**DEMANDE D'AUTORISATION LOI
SUR L'EAU PROJET D'AMENAGEMENT
" SOUS LE PRE " COMMUNE DE VIF**

**OBSERVATIONS , CONCLUSIONS ET AVIS MOTIVE
DU COMMISSAIRE ENQUETEUR**

**DEPARTEMENT DE L'ISERE
COMMUNE DE VIF**

Coupe type d'un puits d'infiltration – Girus GE

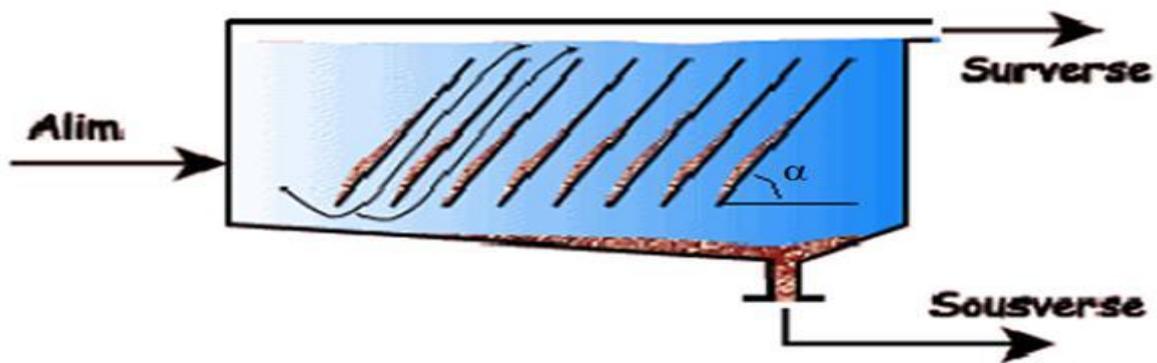
- * Le dispositif du puits collecteur au centre de la noue concentre les polluants d'hydrocarbure en un seul point et à distance réduite de la masse d'eau souterraine .Il nécessite un entretien périodique .

- * Monsieur l'Hydrogéologue préconise l'utilisation d'un décanteur lamellaire en amont du puits perdu .L'augmentation des surfaces en contact avec les micropolluants assure une meilleure collecte des métaux lourds et des hydrocarbures en MES .

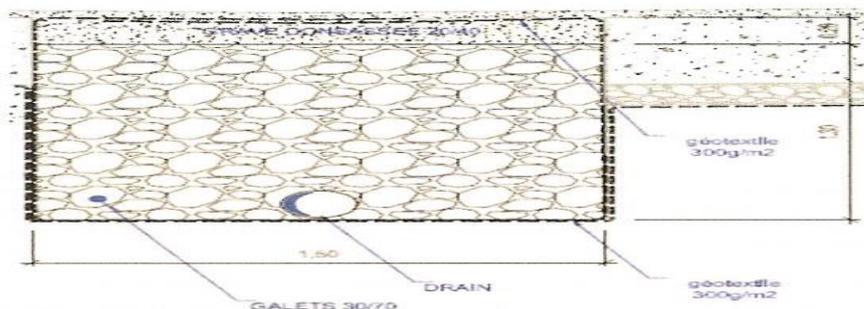
- * collecte par réseau étanche ,décantation pour le dépôt des MES puis infiltration par tranchée d'infiltration, débit infiltré $3.4 \text{ m}^3 / \text{s}$
- * le dispositif est adapté au projet et présente une bonne filtration des entrants .
